Notitie Aanvulling MER Golfbaan de Haar

13 december 2012

Gemeente Utrecht, Golfclub de Haar, Advies- en Ingenieursbureau Oranjewoud, Empel & Van Aalderen

Aanleiding en kader

Belangrijkste vleermuiswaarden en (vleermuis)knelpunten (VZZ, 2006)

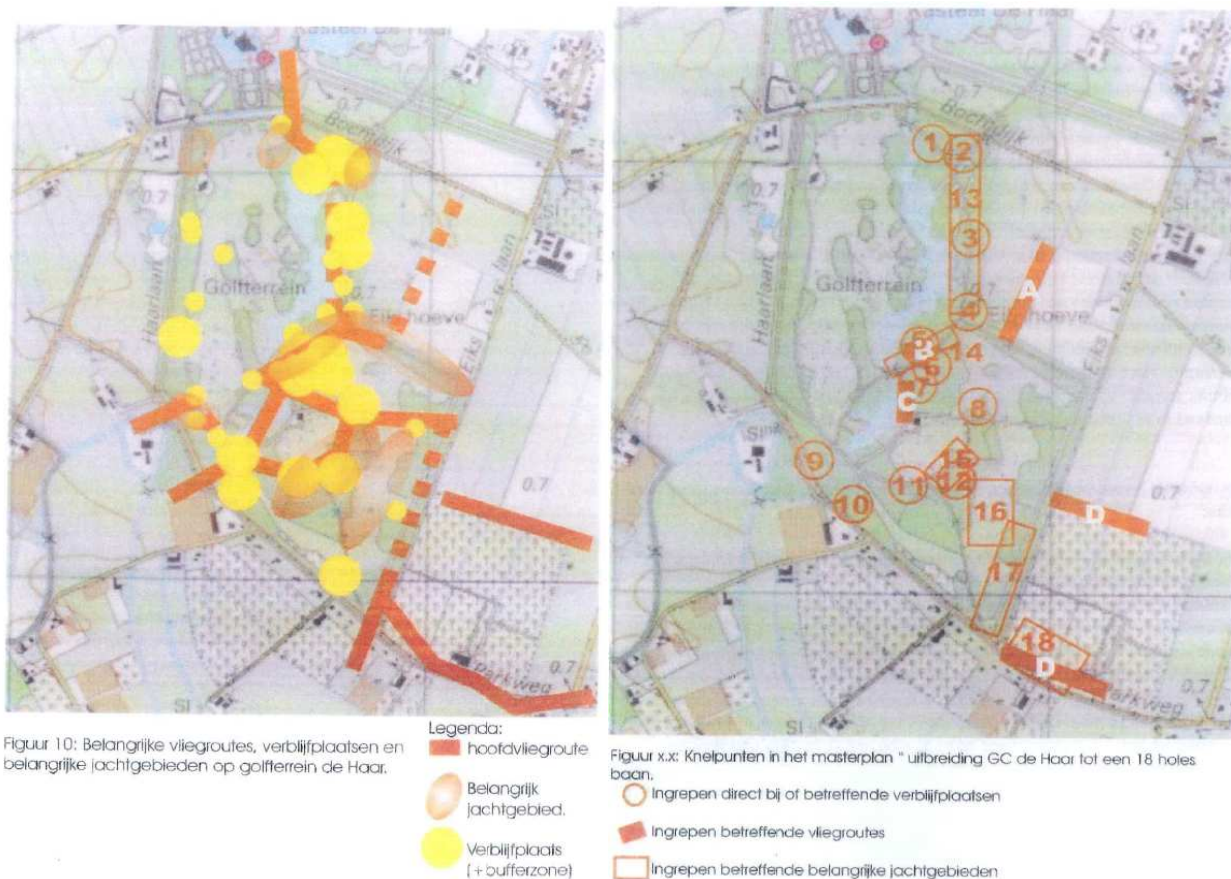
- hole 9 (gelegen in en nabij kerngebied)
- clubhuis, parkeerplaats, entree (gelegen nabij kerngebied)
- hole 2 en 3 (verlies elzensingels)
- omzetting van bos naar park algemeen langs randen en lanen park
- hole 7 (nabij 2^e kerngebied)
- Gebied tussen hole 16 en 17

Op basis hiervan is in de jaren hierna in overleg met Natuurmonumenten en VZZ het ontwerp voor de golfbaan aangepast om het effect op vleermuizen zo gering mogelijk te maken en te voldoen aan aanbevelingen van de VZZ. Met name de lay-out van de holes, 5, 7, 8 en 9 is meerdere keren aangepast, waarin een balans is gezocht tussen golfbaanwensen, ecologische waarden en landschappelijke / cultuurhistorische waarden (zie verder bij voorjaar 2009).

Figuur x.x: Knelpunten in het masterplan "uitbreiding GC de Haar tot een 18 holes baan.

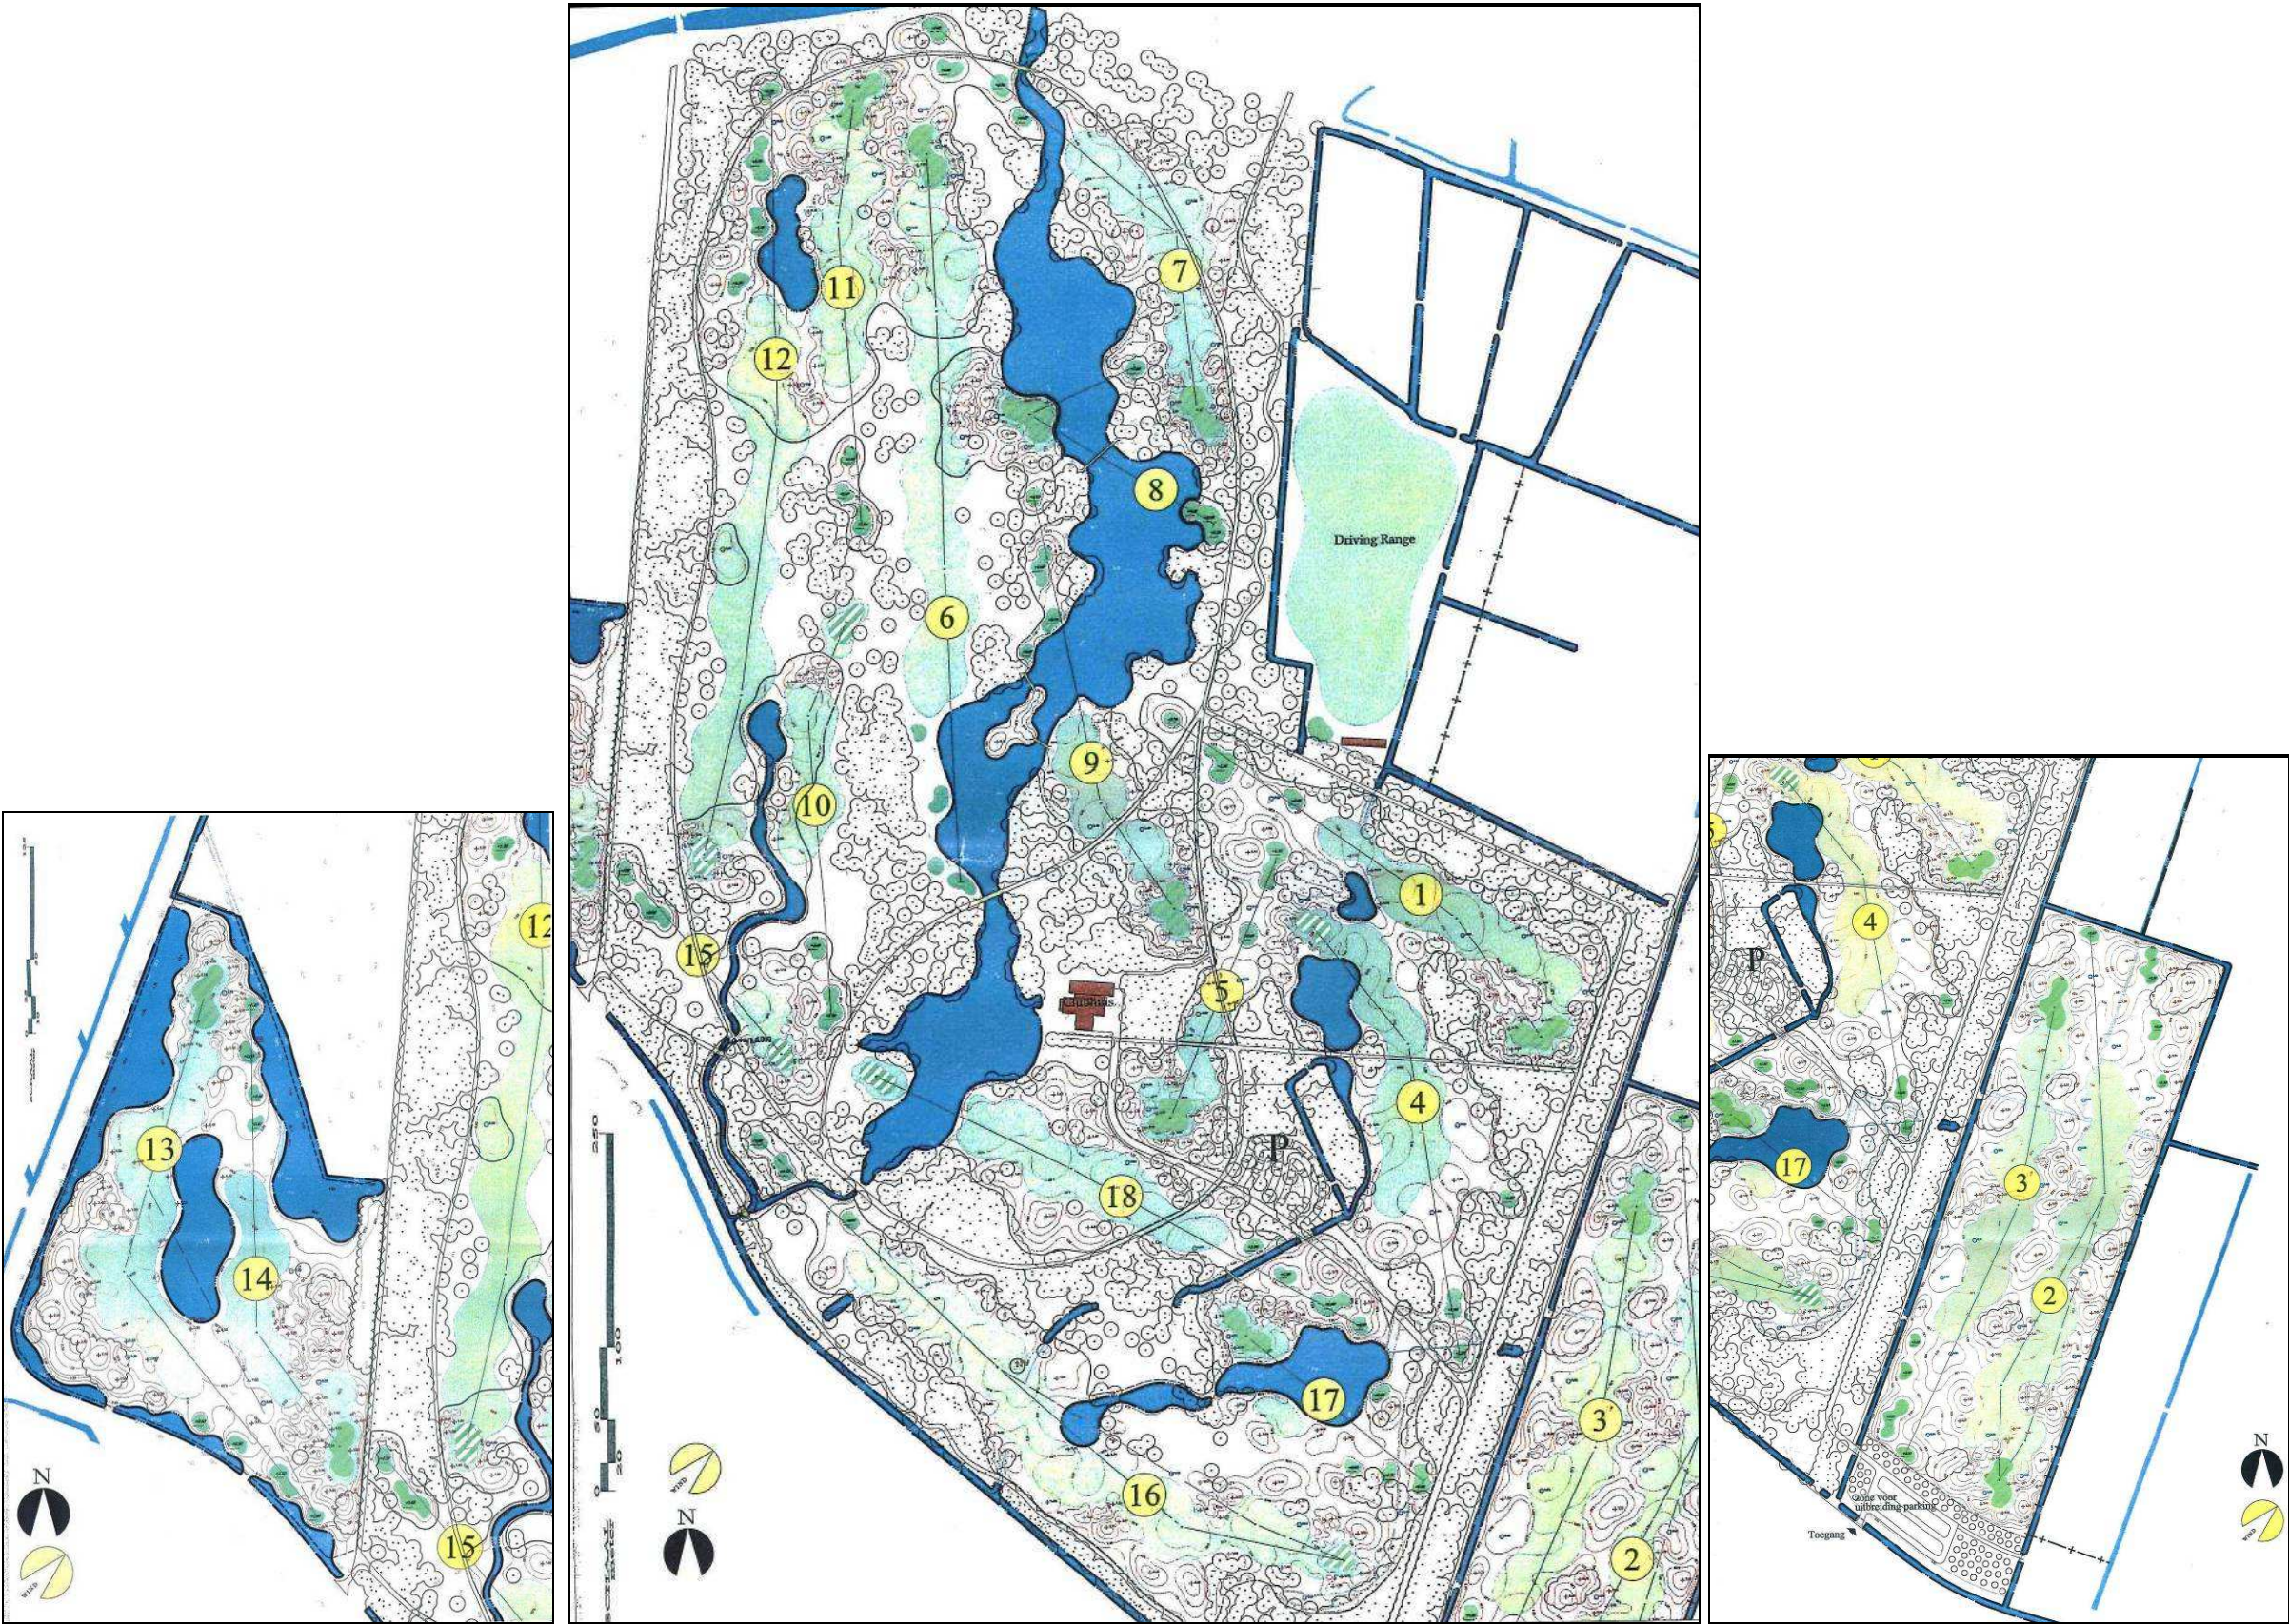
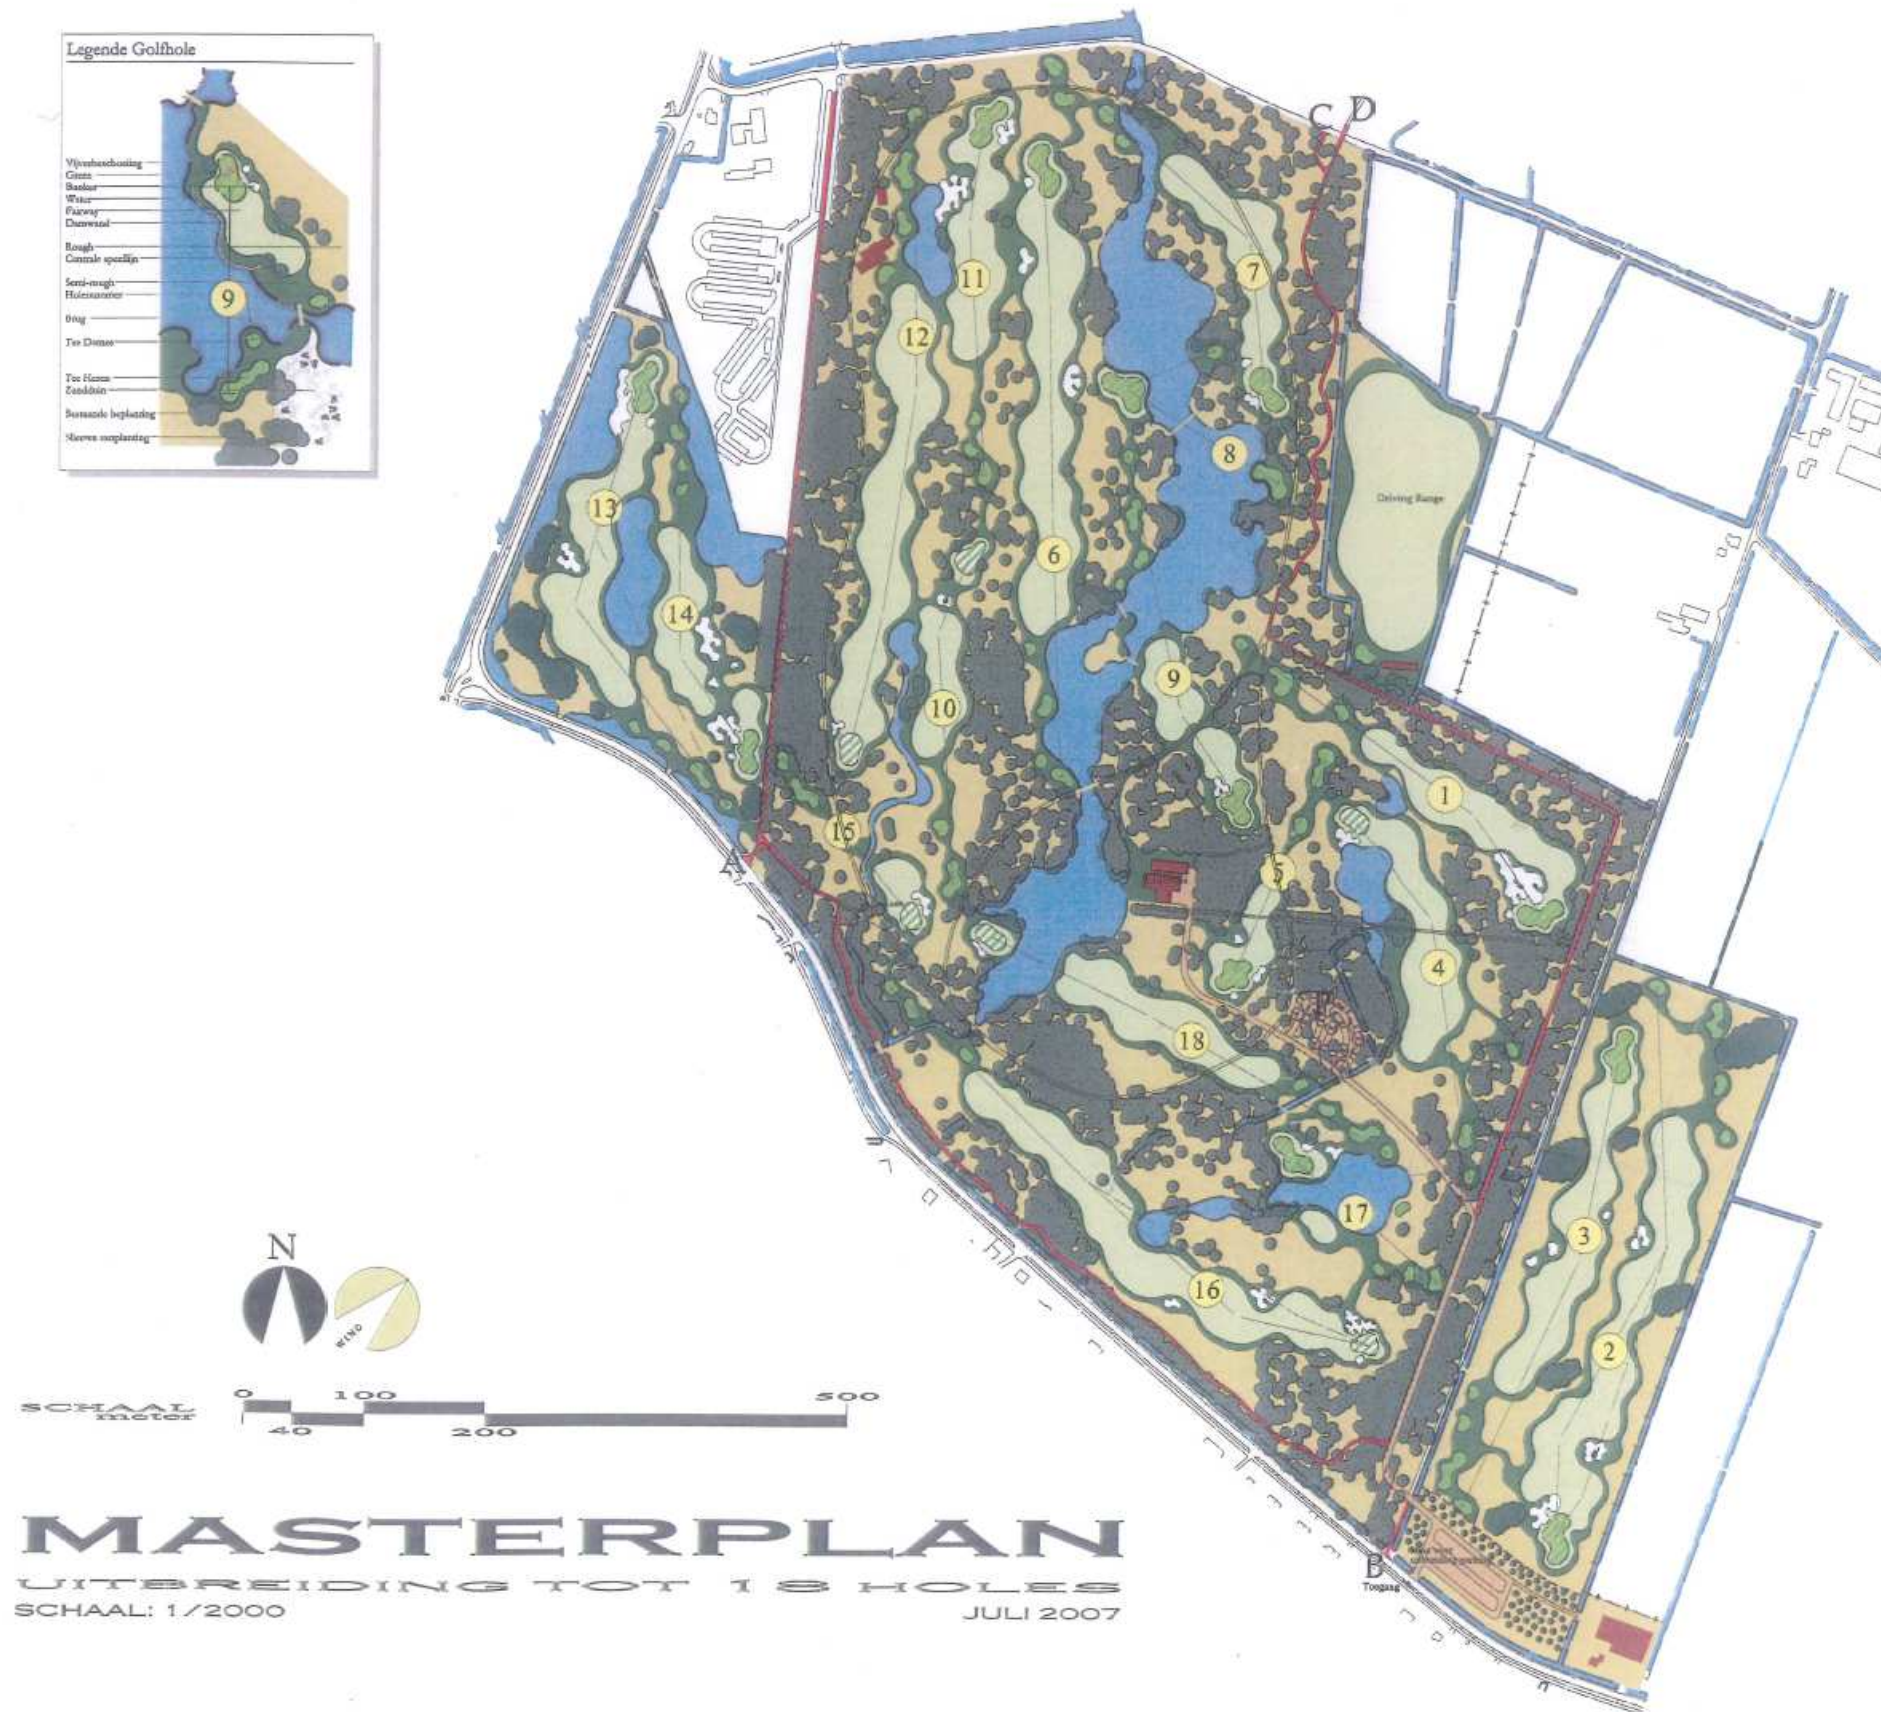
- Ingrepen direct bij of betreffende verblijfplaatsen
- Ingrepen betreffende vliegroutes
- Ingrepen betreffende belangrijke jachtgebieden
